PROGETTO DEFINITIVO - INTEGRAZIONI IN AMBITO VIA

Impianto di produzione di energia elettrica da fonte eolica "Orbetello" di potenza in immissione massima pari a 61,2 MW e relative opere connesse da realizzarsi nel comune di Orbetello (Gr)

Controdeduzioni alle osservazioni

F0544NR01A

Figura 2: Legenda della tavola relativa alle aree idonee ex d.lgs. 199/2021 con visualizzazione al 100%

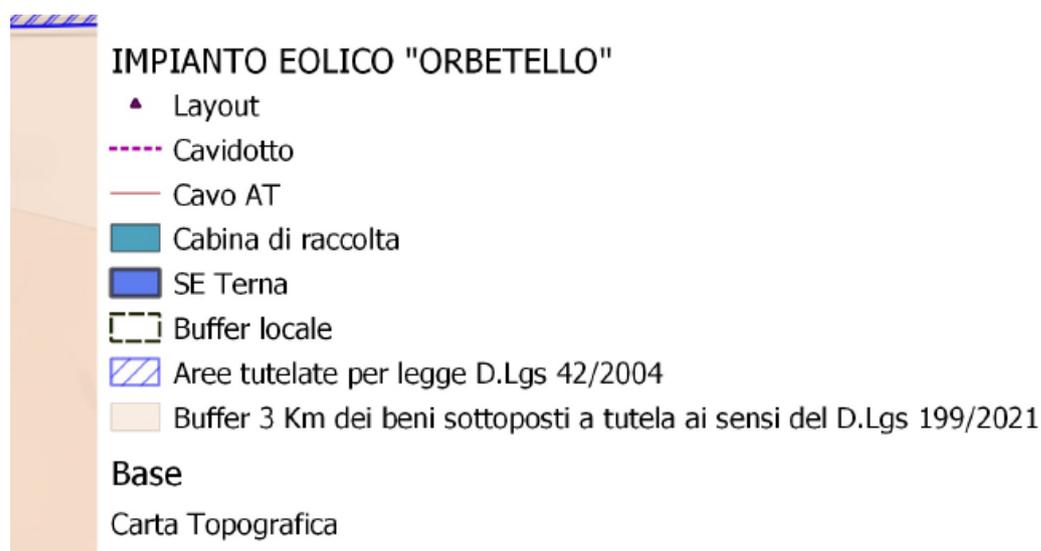
Vanno respinte le accuse relative alla presunta volontà di ostacolare la leggibilità della specifica tavola evidenziando che, in linea con la definizione fornita dal succitato decreto, le aree idonee vanno individuate per differenza rispetto ai buffer (correttamente individuati). Lo stesso dicasi per la legenda i cui simboli, visualizzati al 100% di zoom con i comuni strumenti di consultazione dei file pdf, hanno dimensioni perfettamente leggibili (cfr. immagine seguente).
